Technical *Info*

Zmiana zestawu paska rozrzędu CT 909 K5 dla silników VW/Audi/Skoda/Seat 1.8 T/2.0 na CT 909 K10

(Zmiana z hydraulicznego tłumika drgań na mechaniczną rolkę napinającą)

Rys. 1
Wersja do zmiany

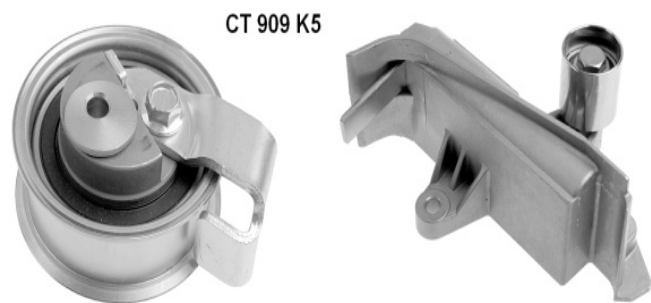
Elementy dostarczane w zestawach paska rozrzędu nie odpowiadają zainstalowanej wersji.

Według producenta OE do wskazanych w katalogu pojazdów należy stosować nowy system napinający z mechaniczną rolką napinającą. W związku z tym, hydrauliczny tłumik napinacza z małą rolką jest zamieniony na nową wersję tylko z uchwytem na rolkę.

Po montażu paska rozrzędu i uchwytu z małą rolką, należy ustawić rolkę napinającą na znaki obracając mimośród zgodnie z ruchem wskazówek zegara. Sprawdzić ustawienie po dwukrotnym obrocie silnika. Dokręcić nakrętkę rolki napinającej momentem 23 +/- 3 Nm.
